Ministero dell' Ambiente e della Sicurezza Energetica

Commissione Tecnica PNRR - PNIEC

Parere n. 250 del 21/12/2023

Progetto	<p>Progetto per la costruzione ed esercizio di un impianto fotovoltaico, denominato "ELLO3", di potenza pari a 15,11 MW, comprensivo delle opere di connessione alla RTN, da realizzare nel Comune di Alessandria (AL), in località Cascina Maddalena.</p> <p>ID_VIP: 7693</p>
Proponente	<p>ELLOMAY SOLAR ITALY THREE S.r.l.</p>

Figura 8 - Distanza dai due impianti fotovoltaici esistenti, il maggiore a circa 1.3 Km e il minore a circa 1.2 km (rilevamento effettuato dalla Commissione)

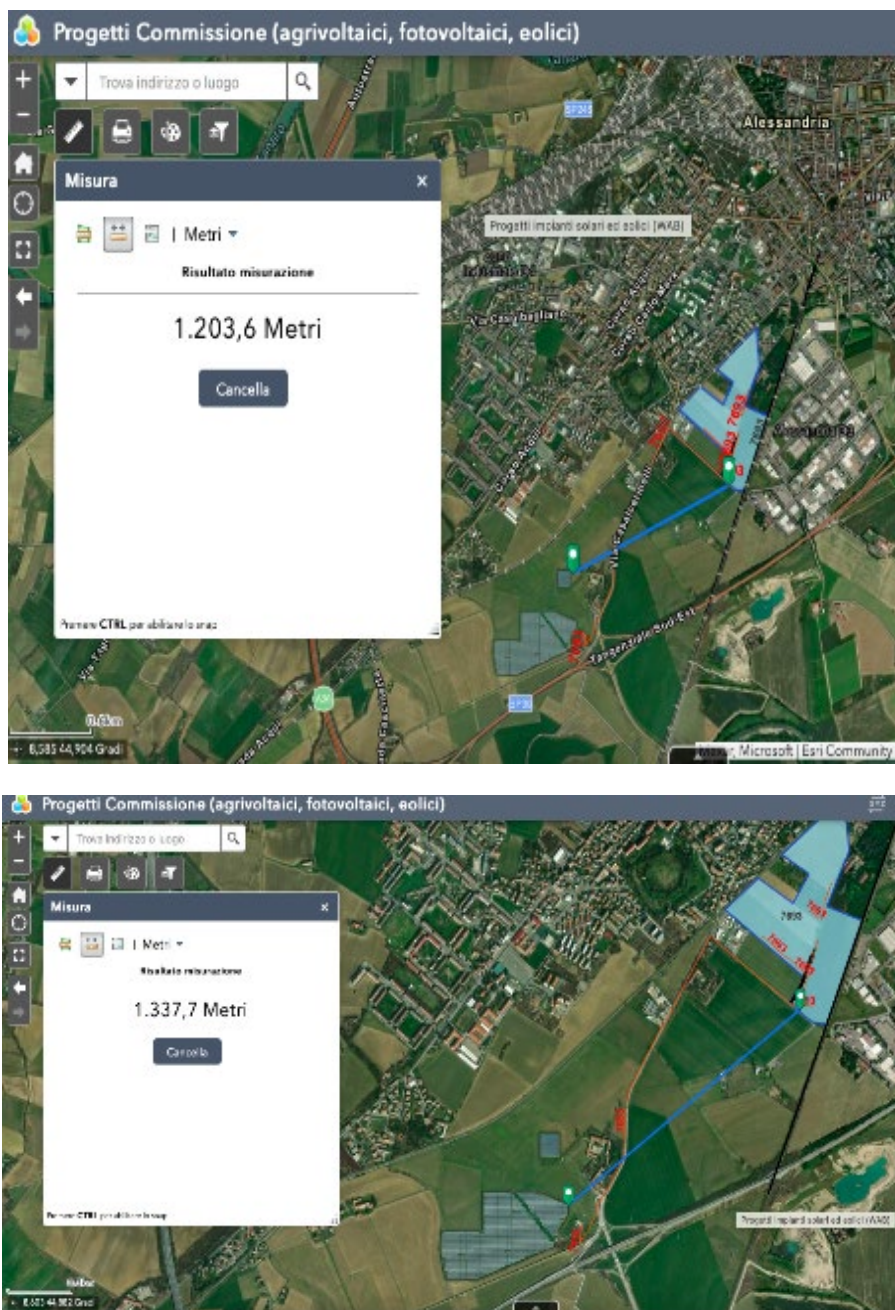
In un raggio di circa 1,30 Km dall'area di progetto è in essere un impianto di maggiori dimensioni e un secondo, di piccole dimensioni, a poco meno di 1,20 Km.

Il campo di maggiori dimensioni è adiacente alla cabina di consegna in località Aulara, in prossimità dell'accesso alla SP30 dalla strada Casalcermelli, attestato su una strada parallela alla SP30; il campo minore è situato poco più a nord in prossimità della cascina Aulara.

Il Proponente dichiara che l'impianto maggiore esistente non risulta visibile dalla SP 30 in virtù della presenza di vegetazione, eccetto che dalla rampa di accesso alla SP30, mentre quello minore risulta visibile sia dal cavalcavia della SP30, sulla strada Casalcermelli, sia dalla strada Casalcermelli stessa, in quanto, da questi due punti di osservazione, non è presente vegetazione a mascheramento.

Figura 9 - Interferenza con la rete gas (rilievo del Proponente)

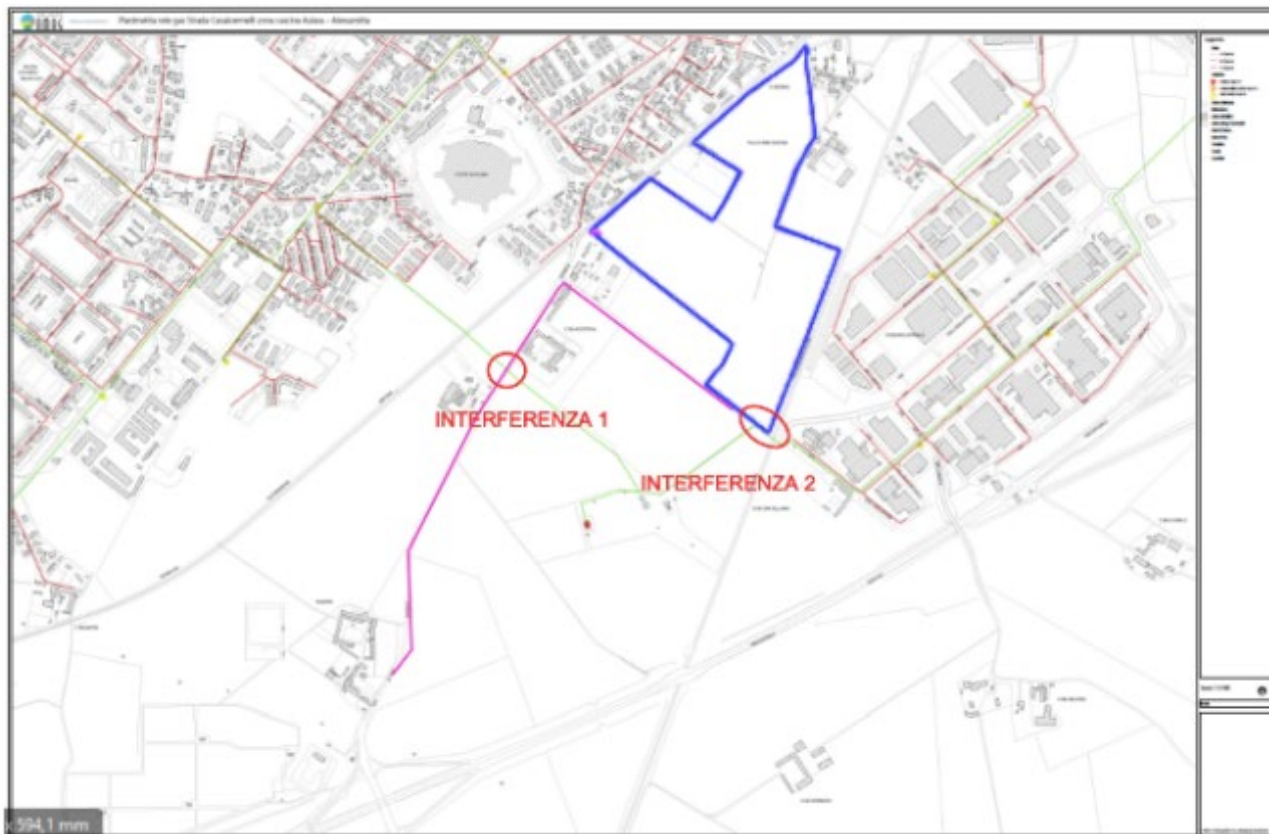
Rete gas: il Proponente rileva la presenza di due interferenze tra la rete del gas e le opere di realizzazione dell'impianto e di scavo dei cavidotti. L'*interferenza 1* interessa la realizzazione dello scavo dei cavidotti, per cui verrà utilizzata la tecnologia no-Dig.

La Commissione valuta che l'interferenza con gli impianti FER, in opera o da realizzare, non sia significativa e che le interferenze con le reti gas e idrica non presentino particolari criticità, rinviando, tuttavia, alla Condizione ambientale specifica.

Figura 10 - Interferenza con la rete idrica (rilievo del Proponente)

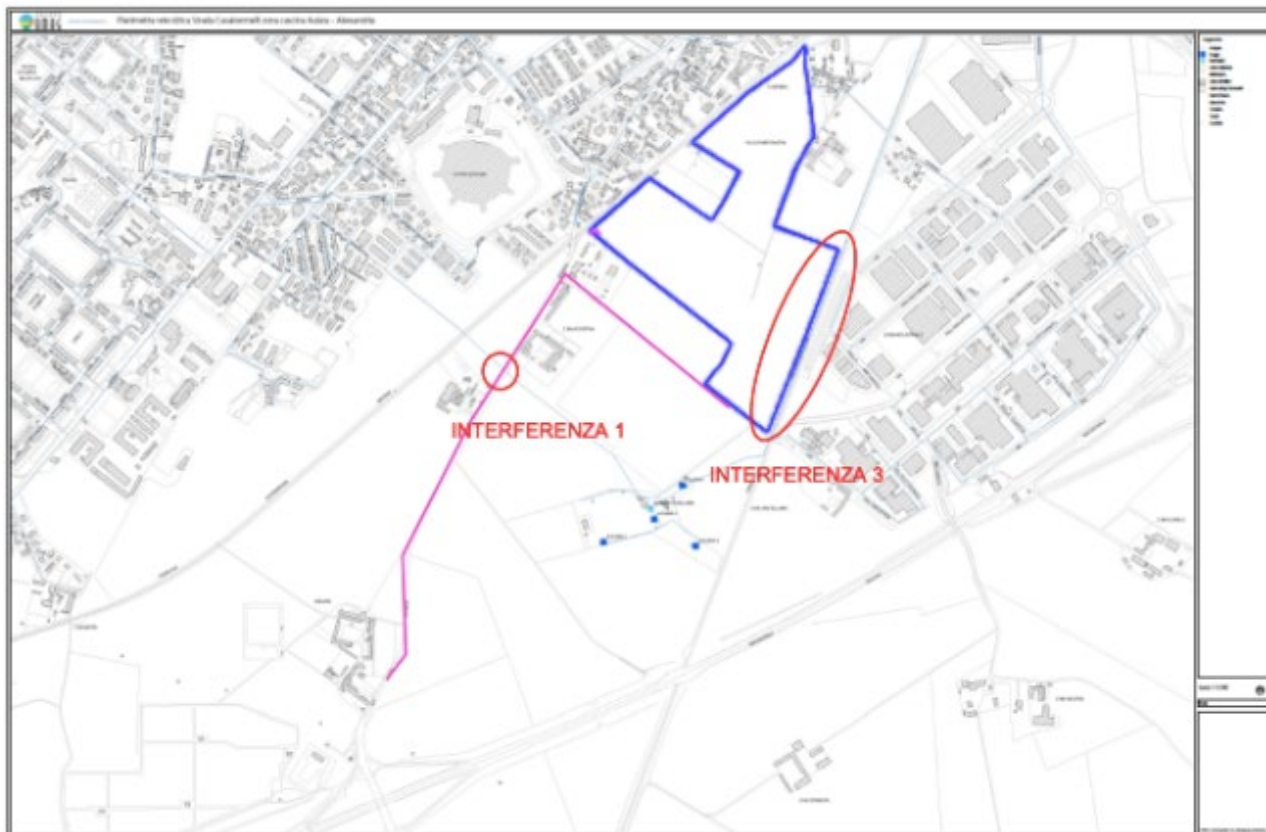
Rete idrica: il Proponente rileva la presenza di due interferenze con la rete idrica: una per la realizzazione dell'impianto (*interferenza 3*) e una per la realizzazione dei cavidotti (*interferenza 1*), per cui verrà utilizzata la tecnologia no-Dig).

Figura 11 - Impianto in progetto (ID 7693) e impianti fotovoltaici/eolici presenti nell'area oggetto di studio (ID 8319)

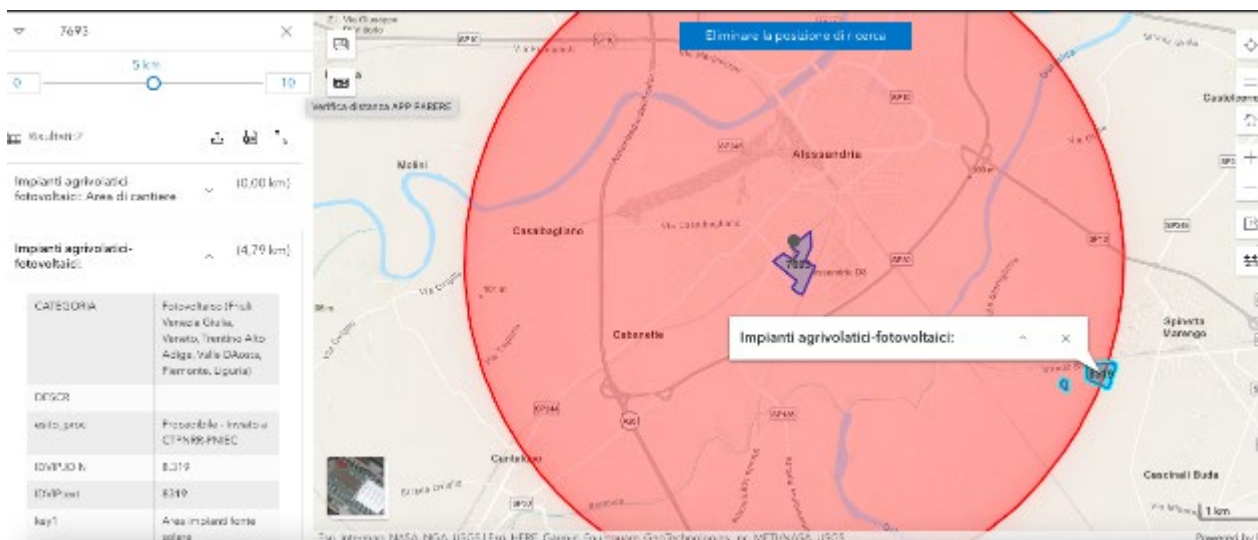
Da un'analisi effettuata dalla Commissione è stato possibile verificare la dislocazione sia degli impianti esistenti, che di quelli in fase di autorizzazione nell'area dell'impianto in oggetto, e le distanze effettive da questi. Oltre agli impianti in opera sopra citati, nella cartografia di seguito prodotta si evidenziano gli impianti fotovoltaici e agrivoltaici presenti nella zona di interesse, in particolare gli impianti posti a poco meno di 5 km da quello in oggetto. Infine, si segnala che nell'area circostante di 10 km a quella in oggetto non risultano attualmente presenti o previsti altri impianti.

La Commissione ha individuato, inoltre, la presenza di una linea elettrica aerea che percorre, per circa 250 m, l'area di progetto, per poi interrompersi. Tale linea elettrica dovrà essere verificata dal Proponente valutandone l'interferenza così come descritto nella condizione ambientale specifica.

Figura 12 - Proposta opere di mitigazione a verde

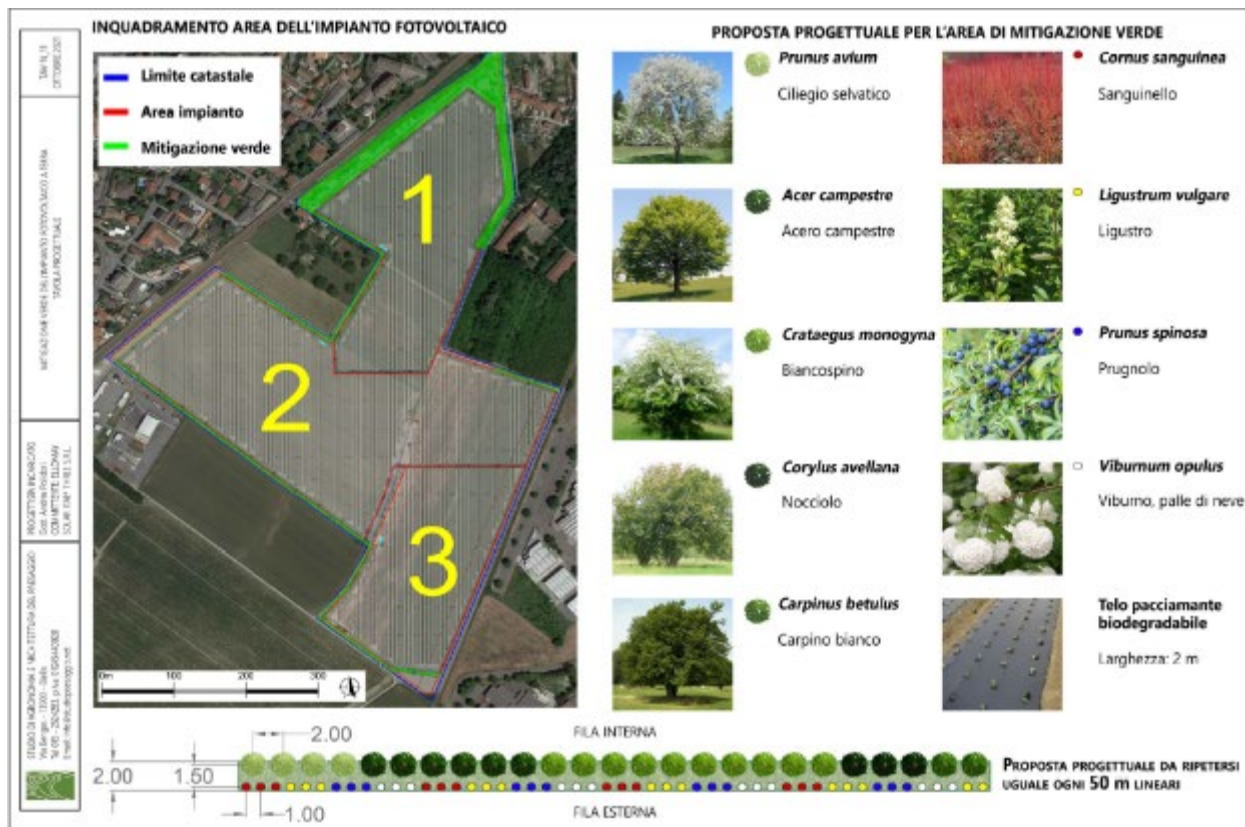
La Commissione valuta positivamente la coltivazione a seminativo tra le stringhe dei moduli fotovoltaici a inseguimento e considera idonea l’integrazione con il sistema di produzione di energia e, più in generale, con il contesto territoriale prettamente agricolo, indicata dal Proponente.
